OFICIO ELECTRÓNICO

ORD. N° : 648
ANT. : PROYECTO DE DISEÑO DE PAVIMENTO PARTICIPATIVO DE LA CALLE AVENIDA NORTE, DESDE CAMINO INTERNACIONAL HASTA INICIO PUENTE, TOCONAO.
MAT. : ENVÍA OBSERVACIONES A PROYECTO DE DISEÑO DE PAVIMENTO PARTICIPATIVO DE LA CALLE AVENIDA NORTE, DESDE CAMINO INTERNACIONAL HASTA INICIO PUENTE, TOCONAO.
ADJ. :

Antofagasta, 03 marzo 2026

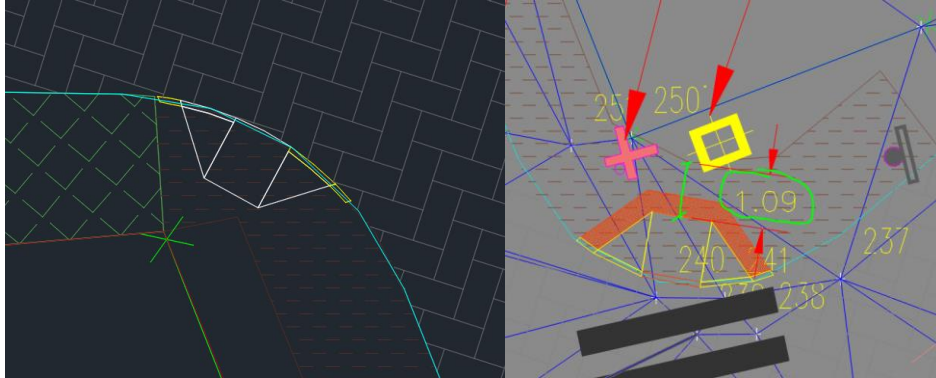
4.3. Indicar paquete estructural de aceras peatonales y accesos vehiculares.

4.4. Debe presentar la factibilidad para la reubicación de postes, además de un valor estimado del traslado por unidad.

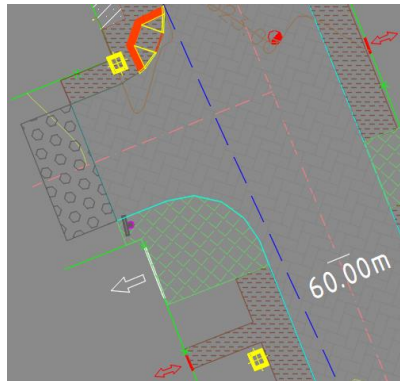
5.2.1. Verificar que todos los dispositivos de rodado cumplan con los anchos mínimos, proyectando dispositivos normales o de veredas angostas según corresponda.

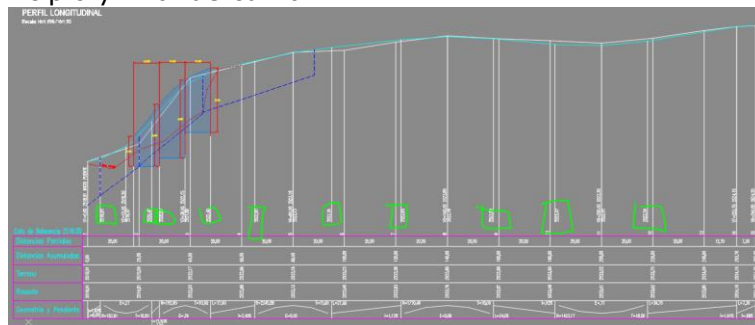
5.2.3. Diferenciar entre solera normales, soleras rebajadas y soleras recostadas (límite de proyecto o cambio de pavimento), incorporarlo a simbología.

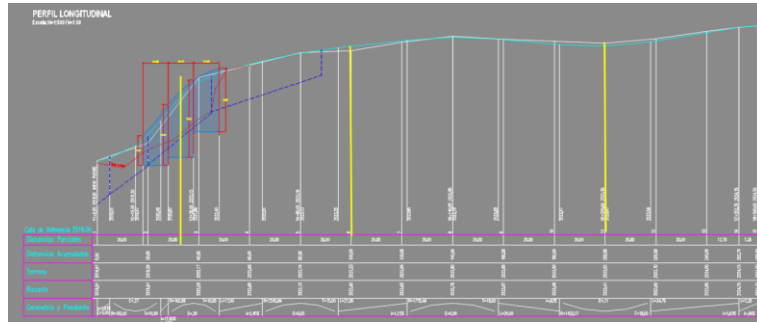
5.3.1. Indicar principio y final de curva

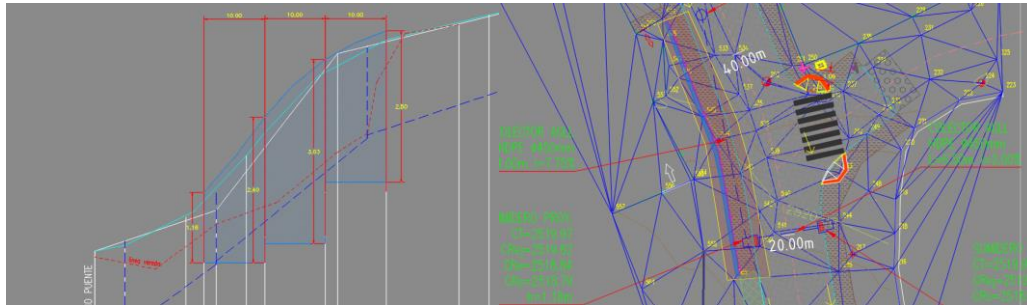
5.3.2. Nombrar ejes que intersectan a Av. Norte e indicar su Cota de Rasante.

5.3.3. Dibujo da a entender que la vereda tiene una cota inferior a la calzada, pero el diseño geométrico muestra que la acera va entre el muro y la solera, por lo que no tendría sentido lo anterior.

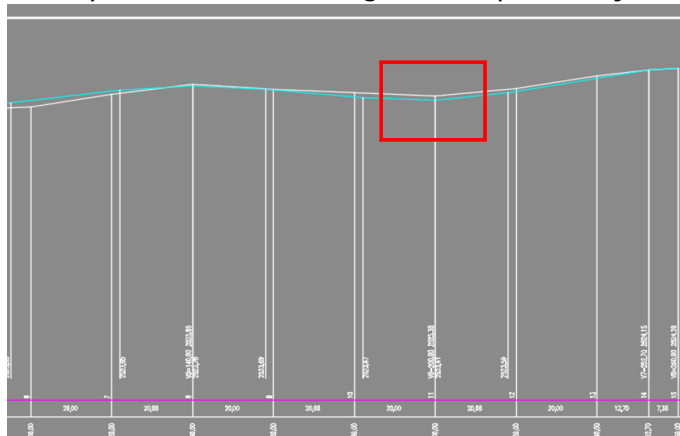
5.5.1. Verificar que no haya acumulación de agua en el punto bajo
